非モデル化破碎帯 薄片試料観察(H27-B-2 深度35.92m)

第833回審査会合 机上配布資料1に追記(水色枠)

非モデル化破碎帯 薄片試料観察 (H27-B-2 深度60.58m)

D-41破碎帯 薄片試料観察(H27-B-2 深度88.43m)

試料切断面方向確認資料(H27-B-2孔 深度35.92m)

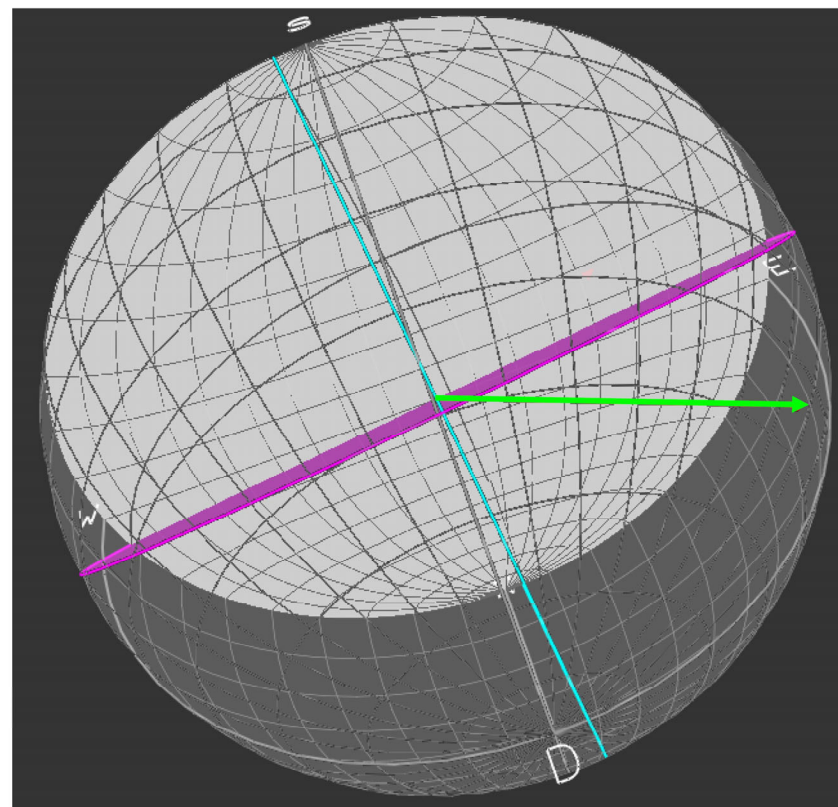
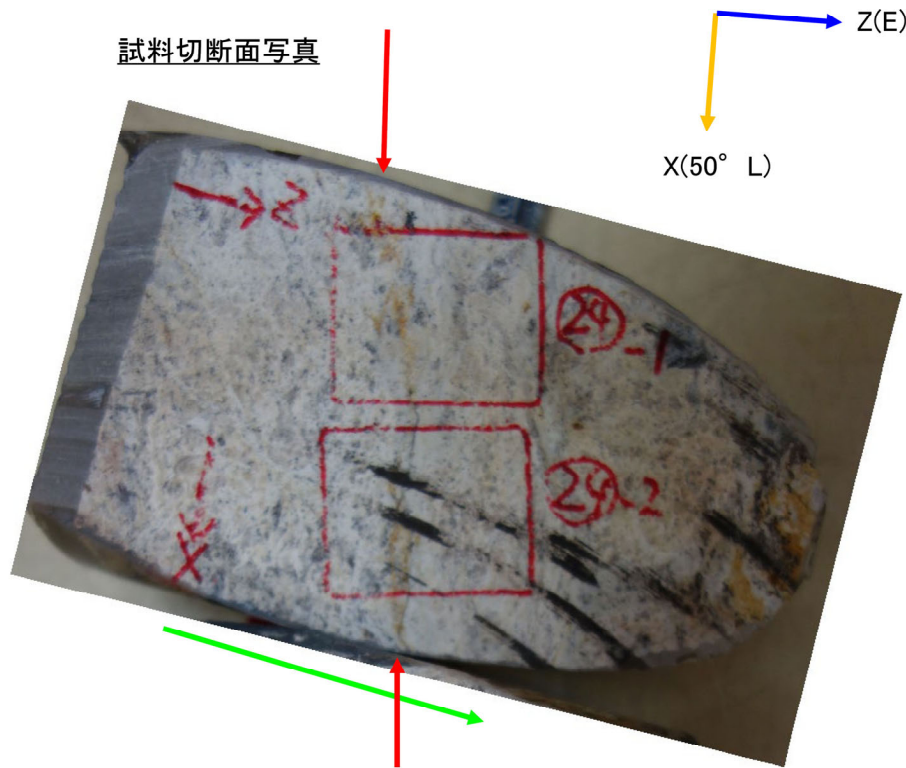
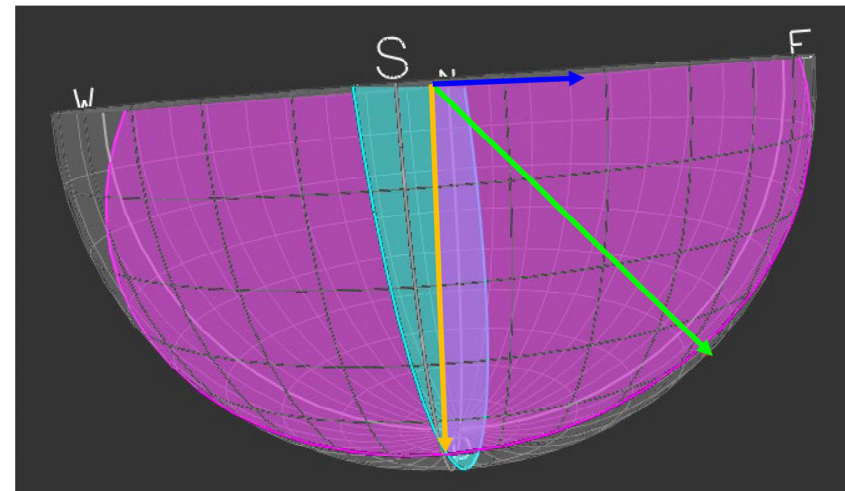
- 薄片試料の作製箇所について、試料の切断方向を確認し、下記の試料切断面写真に示したZ方向、X方向が正しいことを確認した。
- 従前提示していたZ方向は、下記で示した矢印の方向と逆であったことから修正する。

- 薄片試料の観察自体は適切に行われていたが、従前提示していた資料ではZ方向を逆向きに記載しており、正しい方向に修正することで上盤と下盤が入り替わることから、変位センスは正断層センスに変更となる(副次的変更)。
- 研磨片写真及び薄片全景写真に示した薄片試料のZ方向が正しくなるよう写真を反転させることで修正した。(赤枠箇所)

最新活動面認定根拠(H27-B-2 深度60.26～60.69m)

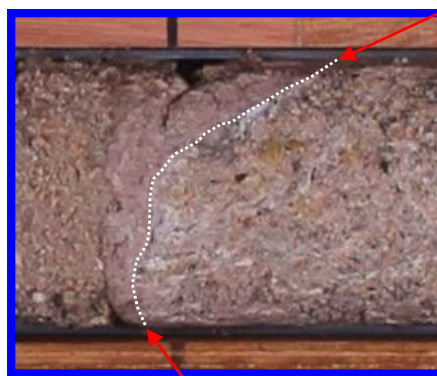
- 以下のことから、最新活動面の深度を「60.58m」から「60.59m」に変更する。
- コアを再観察し、最新活動面は深度「60.59m」(下図の赤矢印の面)であることを確認した。
- 従前提示していたデータの最新活動面の深度を「60.58m」と記載していたが、従前の作業プロセスでは今回の元となるデータに相当する記録を作成していなかったため、「60.58m」と記載した根拠がトレースできなかった。

- ・波打つが、破碎部範囲内では細粒部を伴い最も直線的であることから、深度60.59mのせん断面を最新活動面に認定した。

ボアホールカメラ展開画像との対比結果(H27-B-2 深度60.26~60.69m)

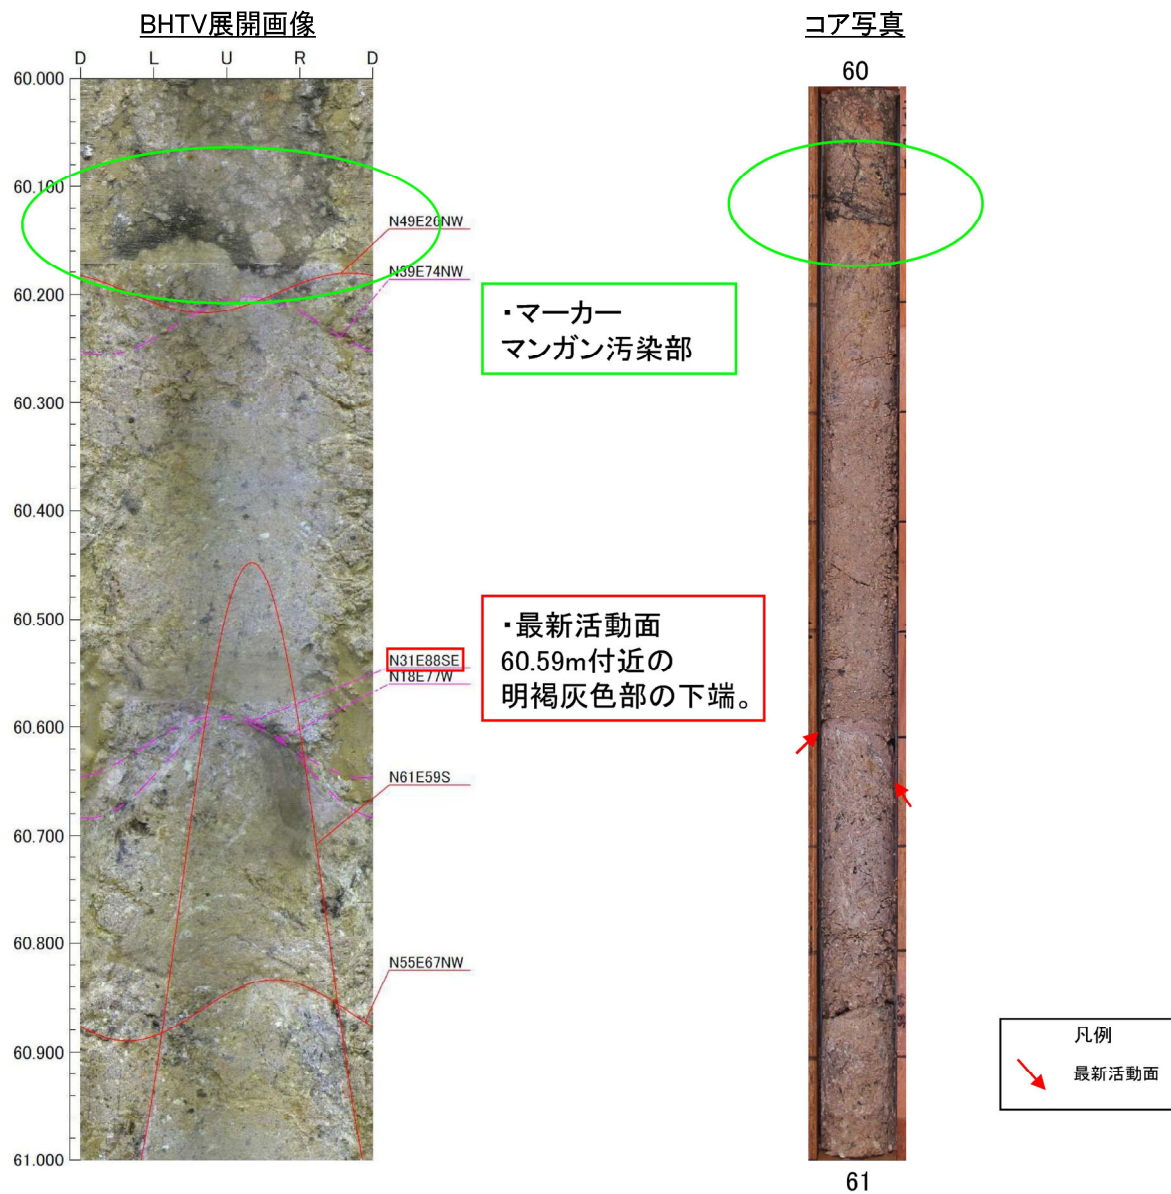
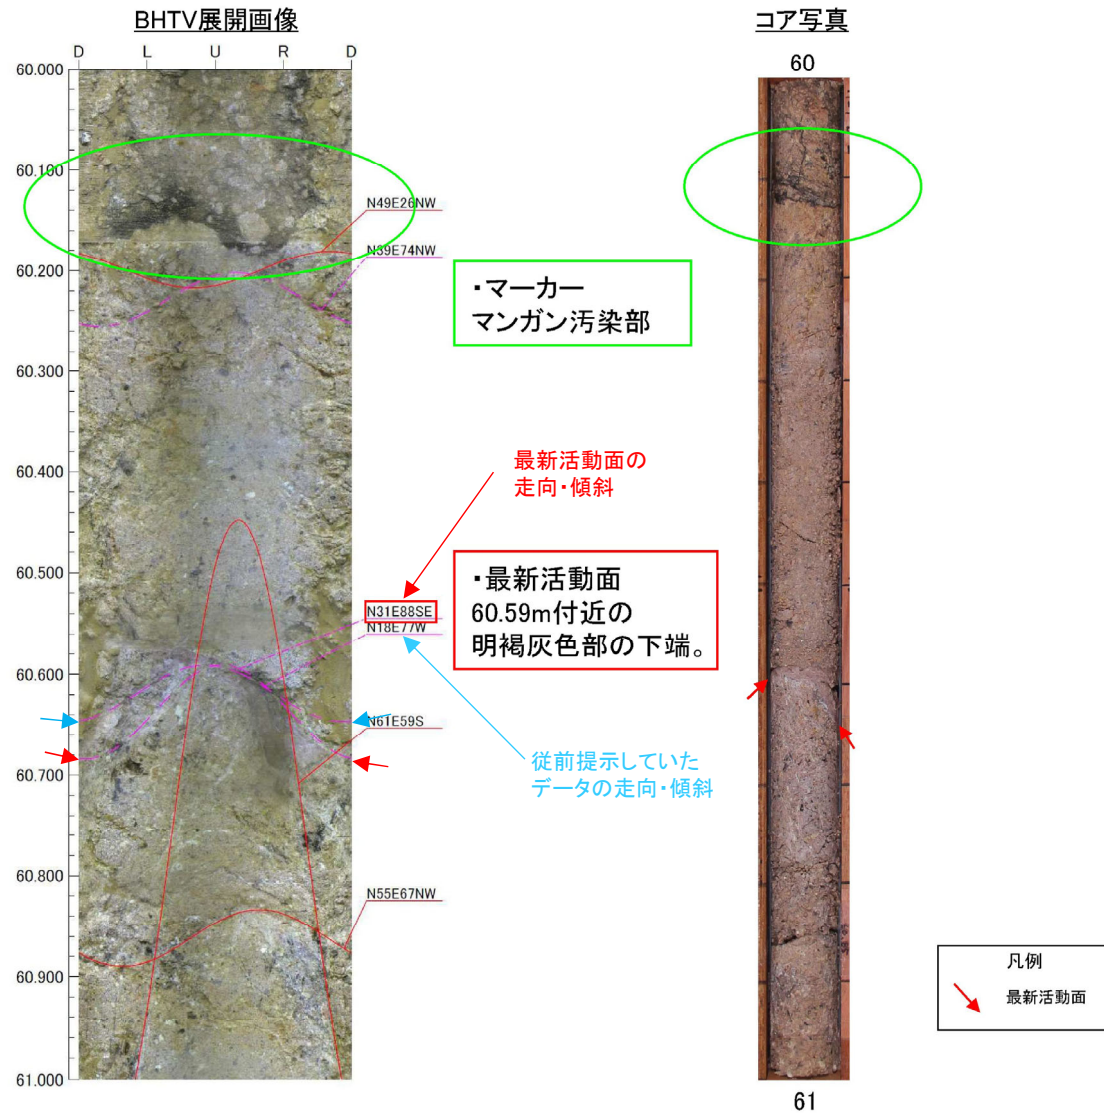
- 最新活動面の変更に伴い、深度60.59mのせん断面における走向・傾斜であるN31E88SE(下図のBHTV展開画像の赤矢印)に変更となる。(副次的変更)
- なお、従前のデータ取得に用いたBHTV画像では、深度60.59mのせん断面に該当するトレース線の記載がなかったことから、再観察に伴いトレース線の追加を行ったうえで走向・傾斜を取得した。
- 従前提示していたデータは、データ取得時のBHTV画像において60.58mに相当する不連続面のトレース線を本破碎部の走向・傾斜としたと推定される(下図のBHTV展開画像の水色矢印)。

・ H27-B-2 深度60.26~60.69mの破碎部の最新活動面の走向・傾斜はN31° E88° SEである。

条線観察結果(H27-B-2孔 深度60.59m)

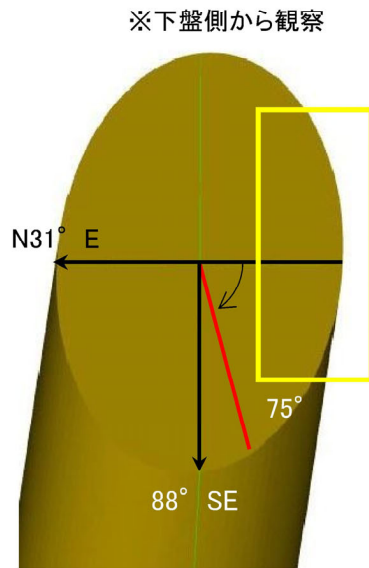
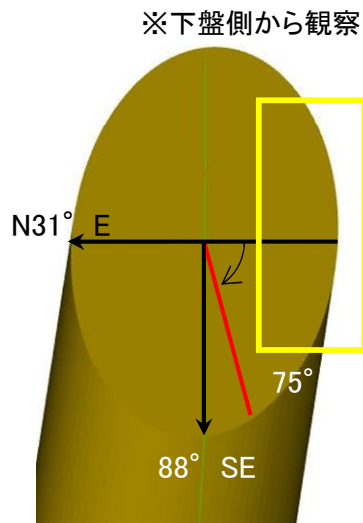
- 条線方向は観察面の走向・傾斜を用いて観察された条線を補正して導出している。条線の観察は適切に行われていた*が、走向・傾斜がN31° E88° SEに変更になることにより、条線方向は75Lに変更となる。(副次的変更)
 ※最新活動面である条線観察位置(深度60.59m)において試料を採取し、今回設定したプロセスによって観察した条線方向(写真赤枠)により、当時の観察は正しいことを確認した(次頁参照)。
- よって、当時の条線観察も最新活動面(深度60.59m)で実施されていたことを確認した。正しい最新活動面で実施されていた理由については、条線観察時に最新活動面の見直し(60.58m→60.59m)が行われたと推定される。

H27-B-2孔 深度60.59mの断層面の走向・傾斜はN31° E88° SEであり、75Lの条線が認められる。

H27-B-2 深度60.26~60.69m (1/3)

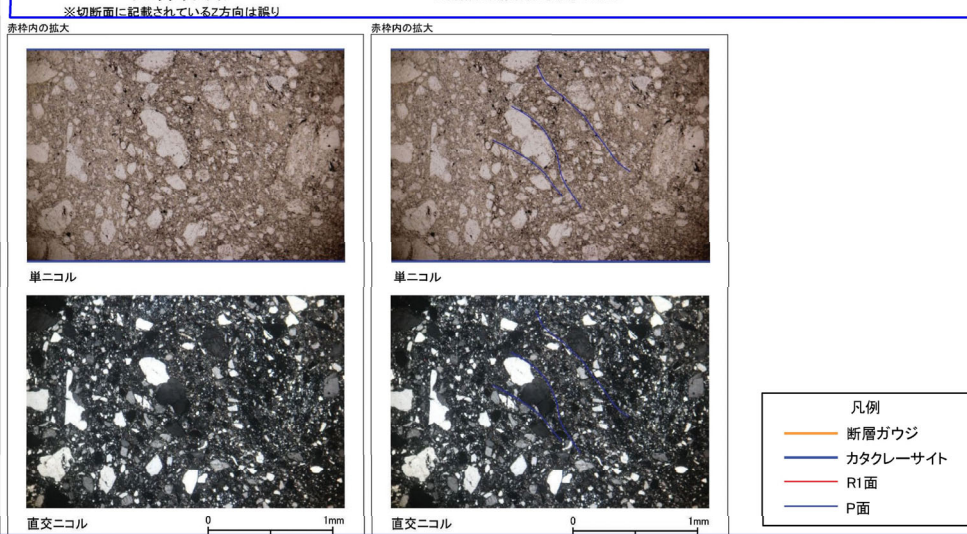
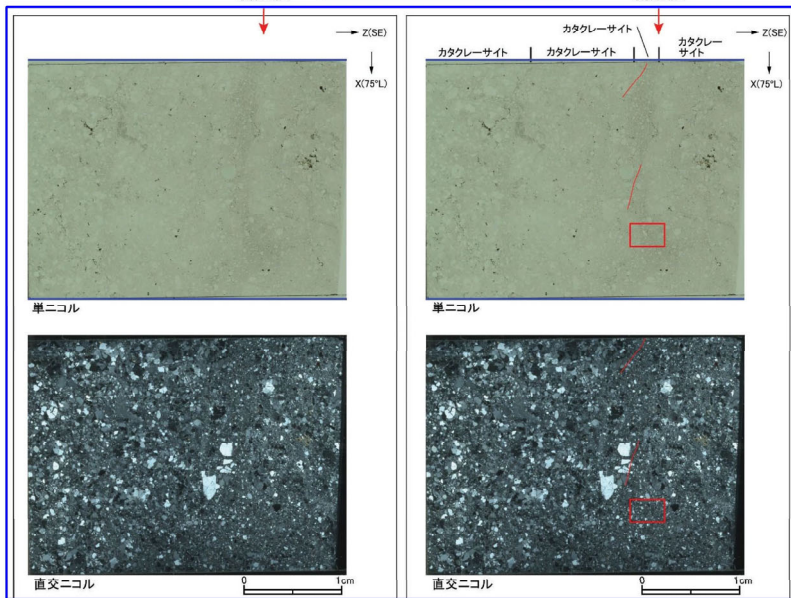
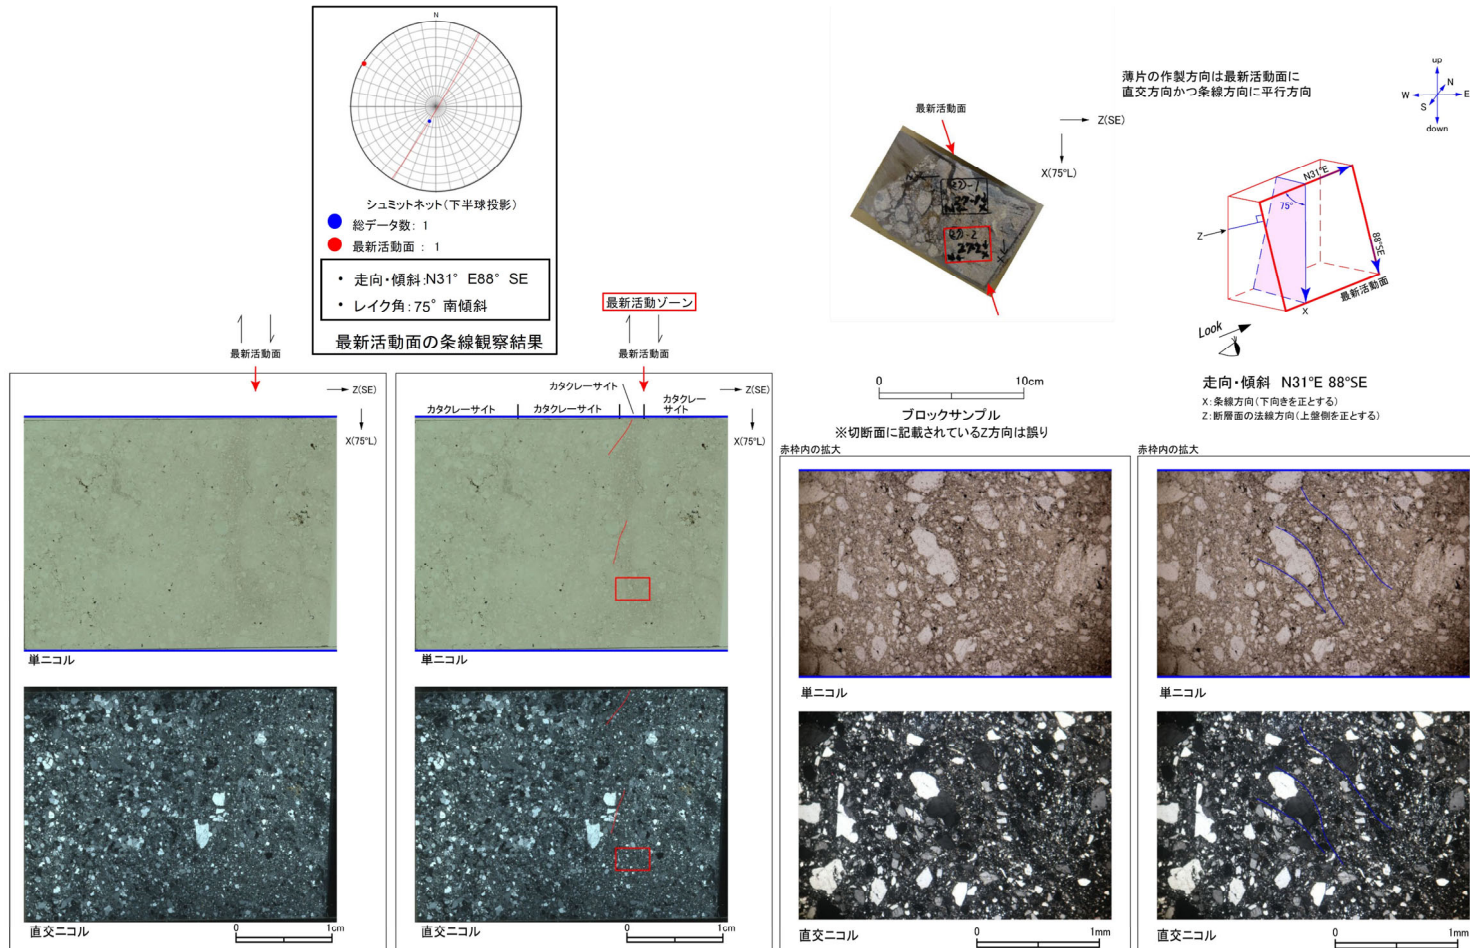
- 薄片試料の観察自体は適切に実施されていたが、走向・傾斜(N18E77W→N31E88SE)、条線方向(60R→75L)が変更になることにより、傾斜方向が西傾斜から東傾斜となり、条線方向が高角度に変更となるため、変位センスは「正断層成分が卓越する。」に変更となる。(副次的変更)

- H27-B-2のボーリングコアから採取した薄片試料の観察結果によれば最新活動面(深度60.59m)の変位センスは **正断層成分が卓越する。**
- 最新活動ゾーンに以下の特徴が認められることから、カタクレーサイトのみからなる破砕部であると判断した。
 - (カタクレーサイト) 基質を構成する粘土鉱物は少ない。
 - (カタクレーサイト) 最新活動面に沿った帯状の粘土状部は局所的である。
 - (カタクレーサイト) 多様な粒径の岩片が多く認められる。
 - (カタクレーサイト) 角ばった岩片が多い。
 - (カタクレーサイト) ジグソー状の角礫群が認められる。
 - (カタクレーサイト) 塑性変形した雲母粘土鉱物が認められる。

試料切断面方向確認資料(H27-B-2孔 深度60.59m)

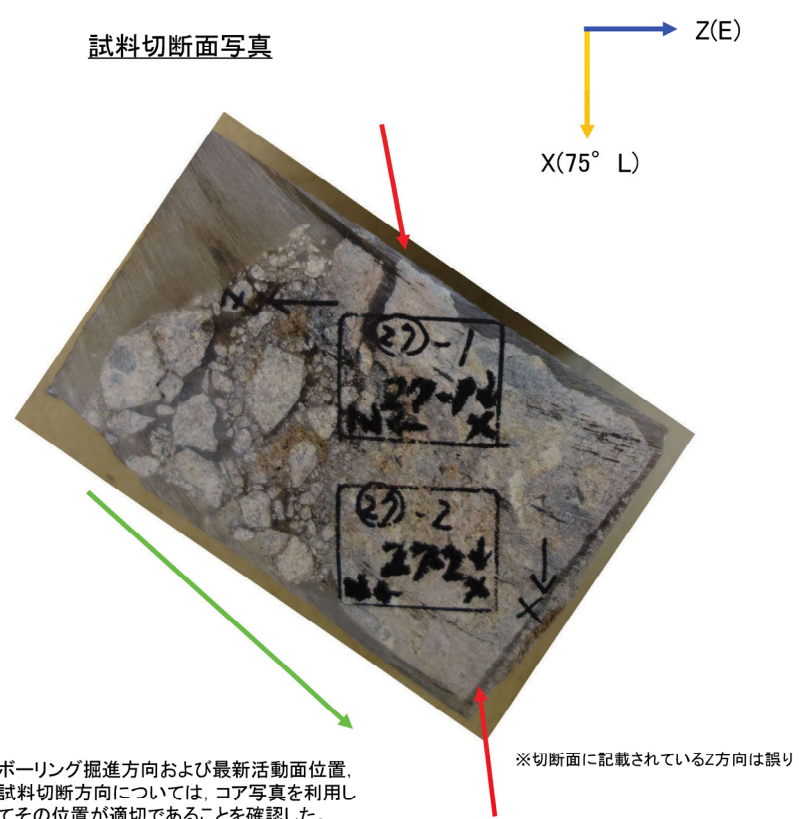
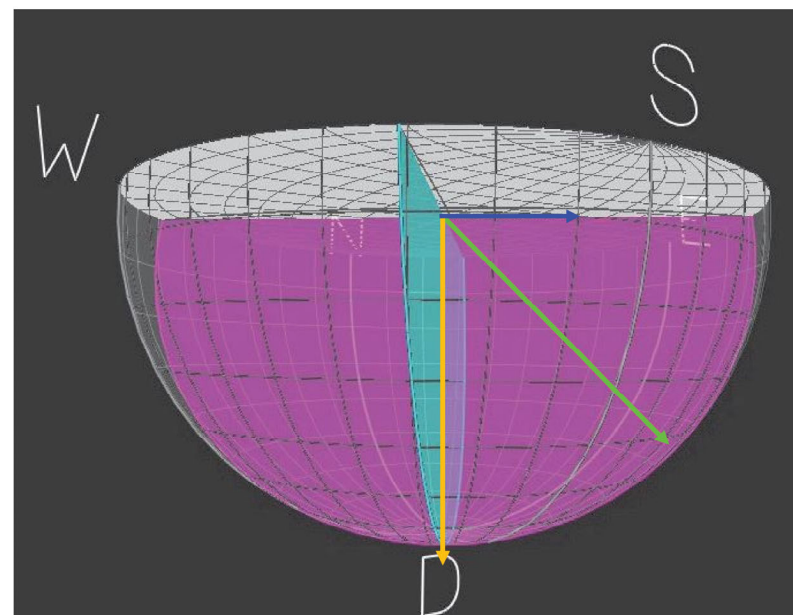
- 薄片試料の作製箇所について、試料の切断方向を確認し、下記の試料切断面写真に示したX方向は正しいことを確認した。
- なお、走向・傾斜の変更に伴いZ方向は、下記の試料切断面写真に示した方向と逆向きに変更となる。(副次的変更)

最新活動面認定根拠(H27-B-2 深度88.38~88.43m)

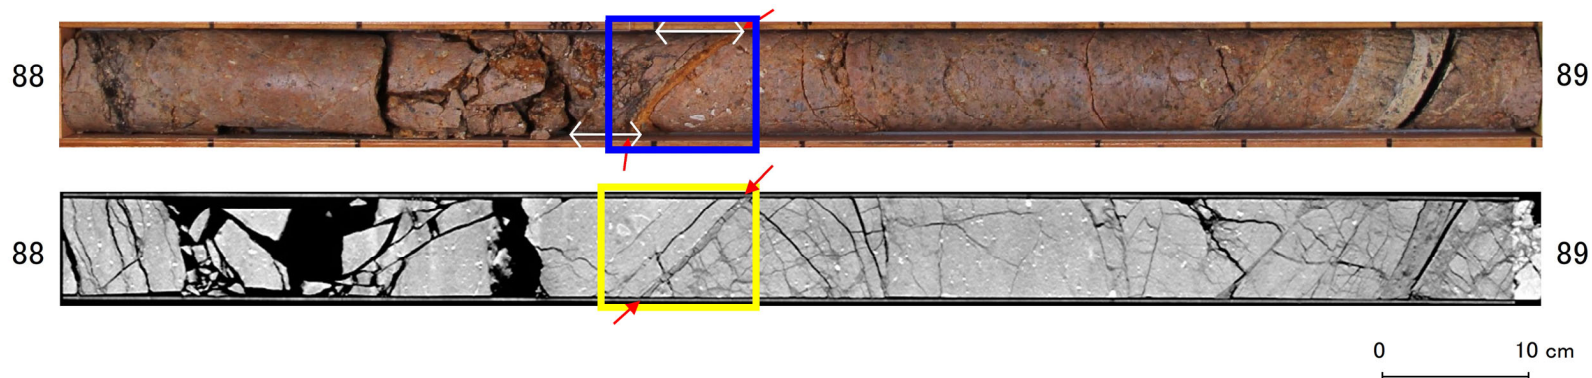
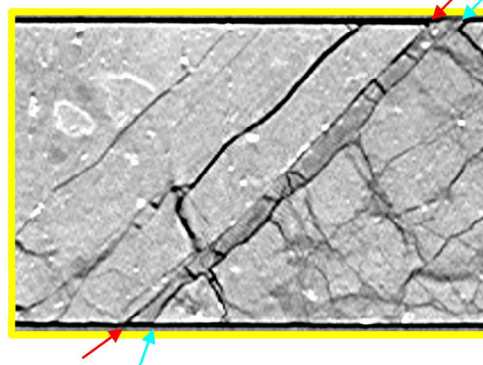
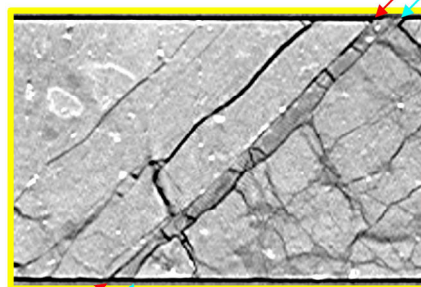
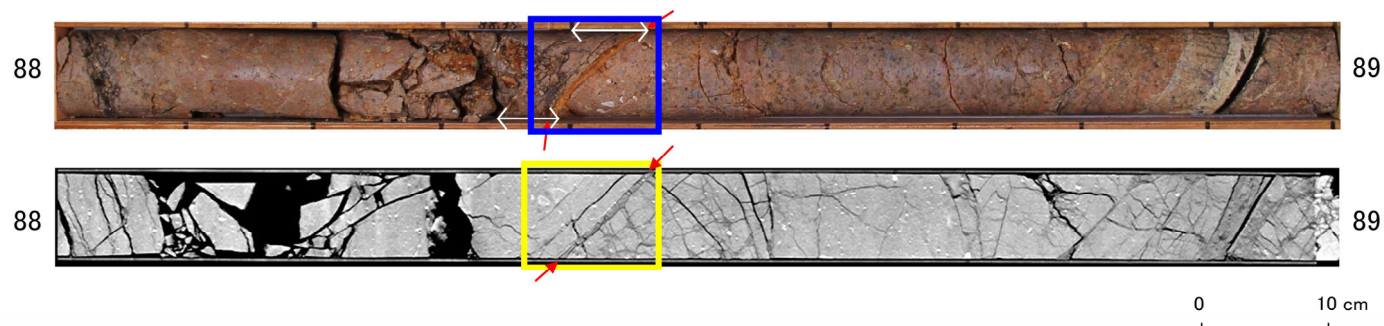
- 以下のことから、最新活動面の深度を88.43mから88.42mに修正した。
- コアの肉眼観察では最新活動面が判断できないため、CT画像を利用して、最新活動面が深度88.42mであることを確認した。
- 従前の薄片観察結果に記載していたデータ(深度88.43m)は、取得時にCT画像を用いて最新活動面を深度88.42mと認定し、該当するせん断面で走向・傾斜の取得、条線観察、薄片試料の作製を行っていたが、深度を薄片観察資料に記載する際に88.43mと誤って記載していたと推定される。なお、性状一覧表には正しい最新活動面である深度88.42mに赤矢印を記載していた。

- 肉眼観察では、最新活動面が深度88.42mか深度88.43mかを判断できないため、CT画像を利用した。
- CT画像では、より直線的であることから、深度88.42mのせん断面を最新活動面に認定した。
